Pregão Eletrônico

▪ Visualização de Recursos, Contra-Razões e Decisões

Trata-se de pedido de esclarecimento quanto as descrições técnicas dos 02 (dois) itens do Pregão Eletrônico n. 08/2017, referente ao registro de preços para aquisição de compressores de Centrais de Ar Condicionados da Seção Judiciária de Rondônia.

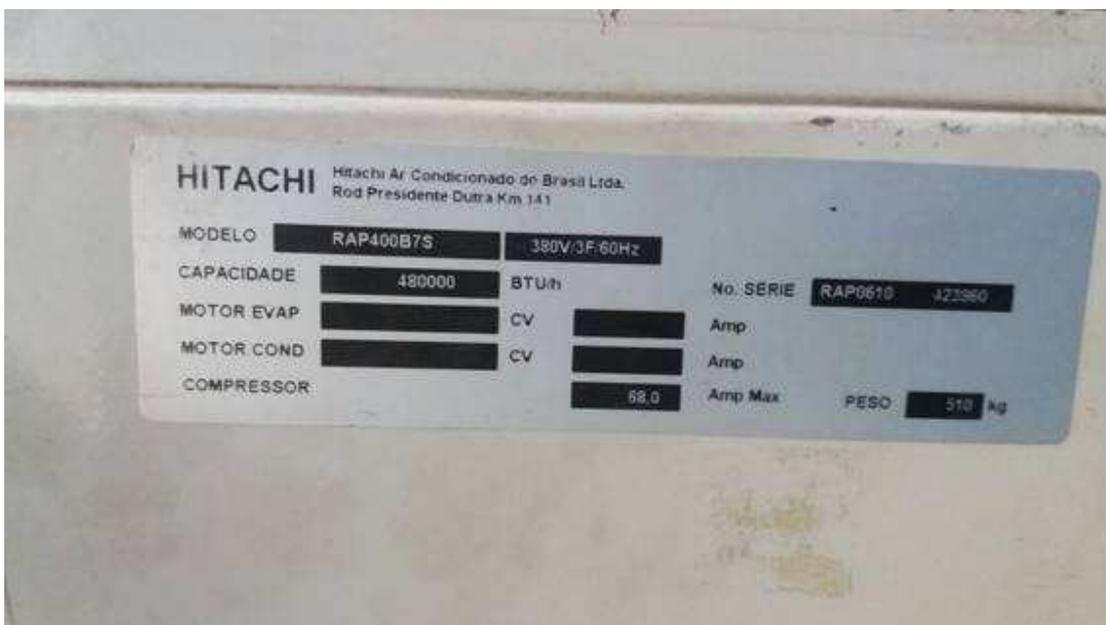
ITEM 01> o modelo da central Hitachi indicada no Edital, RVT400B8P, é um modulo ventilador e nele não tem compressor. O compressor está no modulo condensador. Vocês poderiam identificar o modelo do modulo condensador ou mesmo do próprio compressor através de uma descrição ou foto da etiqueta com compressor?

ESCLARECIMENTO ITEM 01: Houve um equívoco na indicação do código do modelo da Central Condensadora Hitachi, de forma que o código do modelo correto é o RAP400B7S (conforme foto abaixo). De qualquer forma, não houve alteração do objeto, já que a especificação do compressor está correta.

Abaixo, segue a foto da etiqueta do atual compressor instalado (Compressor Danfos Scroll – Modelo SM185S9CC).
